1 CONTEXTE ET OBJECTIFS DU PROJET, ENJEUX ENVIRONNEMENTAUX, QUALITE DE L'ETUDE D'IMPACT

L'avis de l'AE synthétise l'ensemble des éléments contextuels présentés dans l'étude d'impact sans formuler de questions ou de demandes de précision.

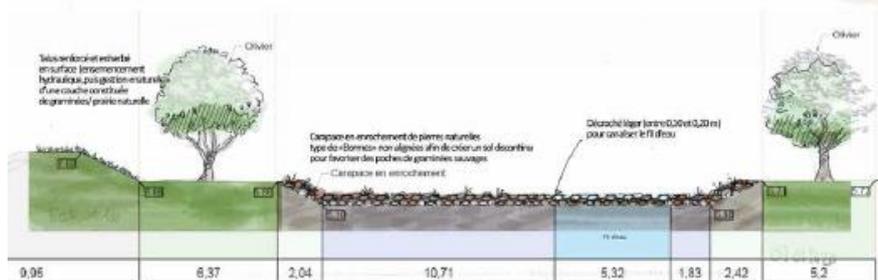
« les planches de l'étude montrent des ouvrages au profil très technique et géométrique sans aucun adoucissement paysager »

L'étude de conception est au stade AVP. L'étude paysagère s'est donc attachée à inclure des principes d'insertion paysagère mais l'avancement technique ne permet pas plus de détails concernant le projet paysager. L'équipe de maîtrise d'œuvre qui sera chargée de la rédaction du PRO disposera des compétences paysagères afin de détailler ces principes au fur et à mesure de la conception.
